BULLETIN DE SERVICE

Bulletin de service N°: PDSBLTN-002, RWSBLTN-230505

Sujet: Inspection des réserves Tandem VTC-III (VR-360) Suspentes A et commandes de manoeuvre.

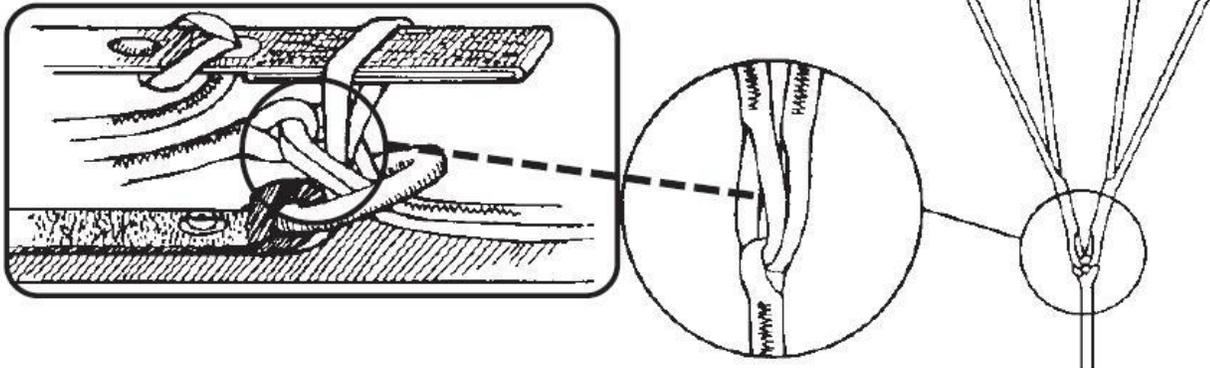
Quelques VR-360 ont été fabriquées avec la boucle inférieure de capture des commandes de manoeuvre aussi longue que les boucles de pattes d'oies des commandes de manoeuvre supérieures.

Alors qu'il n'y a aucun impact quant à l'intégrité structurale, ou à la performance de la voile, cette situation offre la possibilité pour le loop de blocage de demi-freins situé sur l'élèveur d'être dérouté à travers la boucle inférieure de la commande de manoeuvre au lieu de son emplacement correct situé dans les boucles de patte d'oies des commandes de manoeuvre supérieure comme il est montré ci-dessous. Un positionnement incorrect des freins peut générer une rupture de suspentes ou un effort violent à l'ouverture.

Figure 1 Inspection de la limite du galon de renfort de l'intercaisson

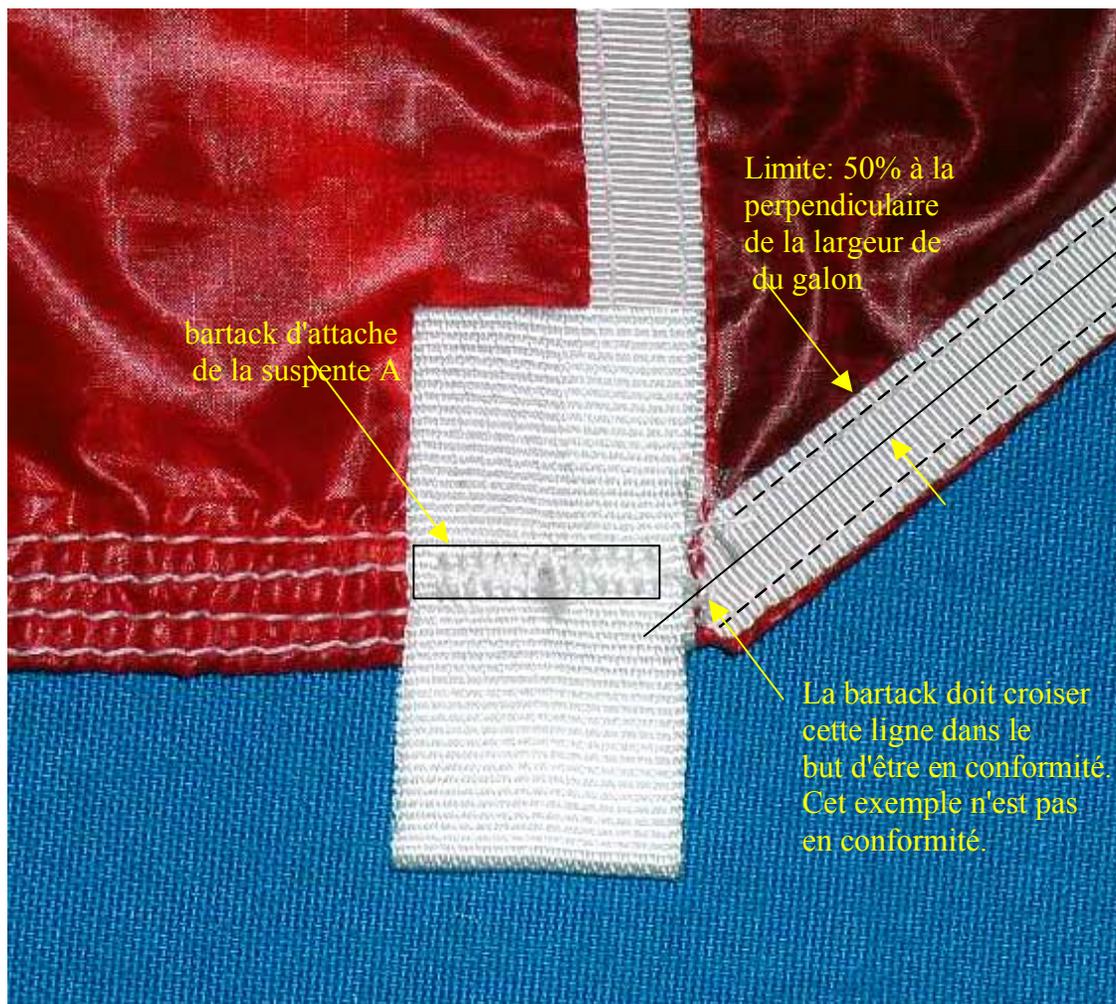
La bartack d'attache de la suspente A doit être cousue au moins à 50% en travers de la largeur du galon de renfort d'intercaisson.

- En utilisant une règle, trouvez la ligne centrale du galon de renfort sur l'intercaisson. Il est peut être marqué avec un crayon si nécessaire.
- En utilisant la règle, prolongez la ligne centrale du galon de renfort jusqu'à proximité du bar-tack.
- Observer l'emplacement de la bartack avec le positionnement de votre ligne centrale du galon.

Figure 2- Inspection du galon d'intrados

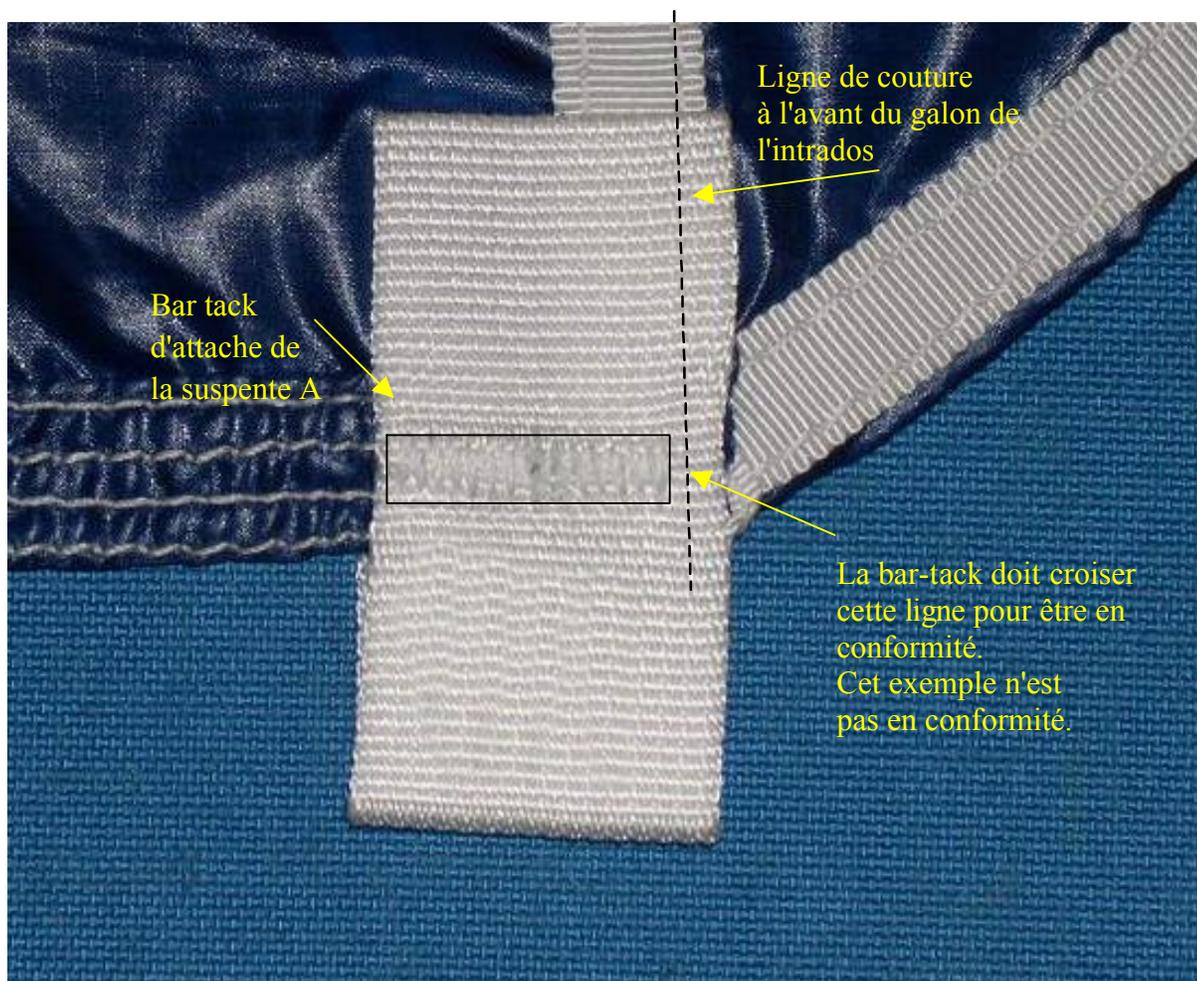
La couture bartack d'attache de suspente A doit se prolonger en avant de la ligne de couture la plus avancée sur toute la limite du galon de renfort de l'intrados. Inspectez les deux côtés.

- Localisez la ligne de couture en avant du galon de renfort de l'intrados.
- En utilisant un bord droit, prolongez la ligne de couture du galon à proximité de la bartack.
- Observez l'emplacement de la bartack avec la ligne de couture du galon. La bartack peut ou ne peut pas recouvrir la limite de l'attache de suspente, mais la bartack doit traverser la ligne de couture et doit traverser l'attache à ce niveau.

Figure 5 Boucle LST correcte

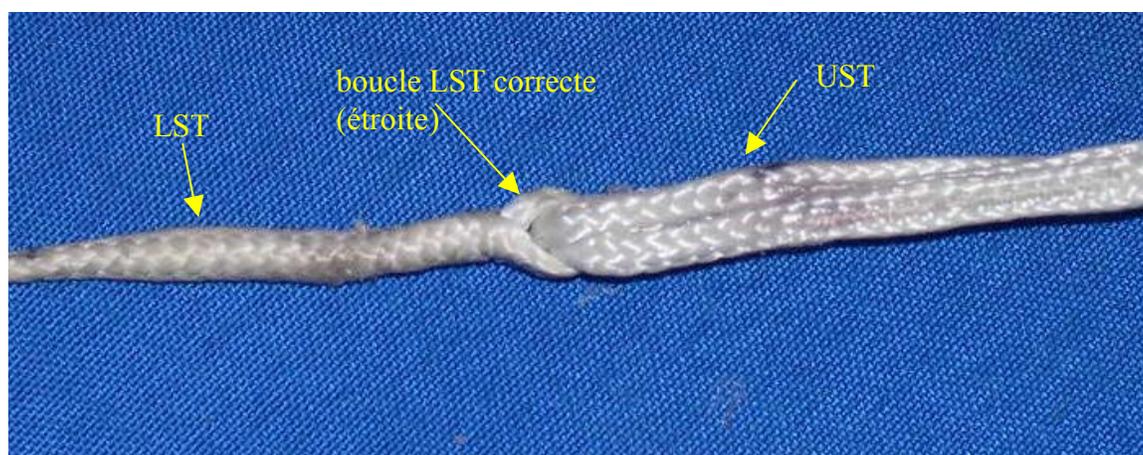
Vérifiez chacune des boucles de LST (bas de la commande de manoeuvre, la partie qui fait le tour des deux boucles des commandes supérieures de manoeuvre UST (upper steering line). Cette boucle doit être resserrée de telle manière qu'elle ne permette pas le passage du loop fixé sur l'élévateur destiné au blocage des demi-freins.

Figure 7 Ajustment de la boucle LST vue d'en haut

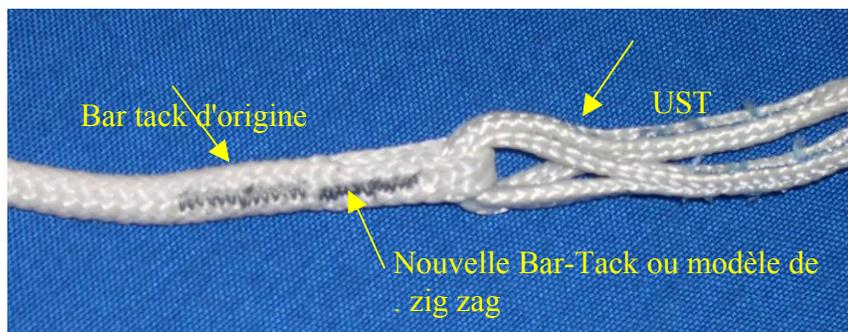
Le point de couture sera installé entre les brins de la boucle LST entre la bartack existante et les boucles autour des suspentes UST comme représenté dans la Figure 7. L' UST peut être laissée en place pendant que le travail se fait,

en prenant des précautions pour ne pas coudre à travers cette dernière partie.

Figure 8 Side réparation de la boucle LST vue de côté.

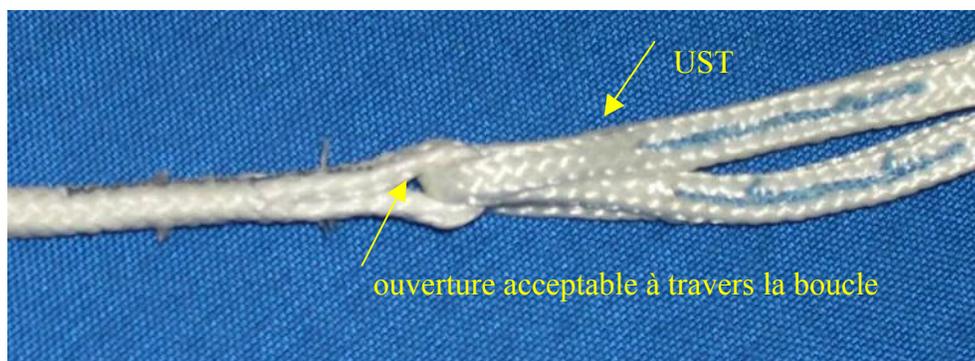
Le point de couture ne recouvrira pas la bartack existante ou ne pénétrera pas l'UST en passant à travers la boucle, voir Figure 8. Une petite ouverture à travers la boucle est permise après la réparation.
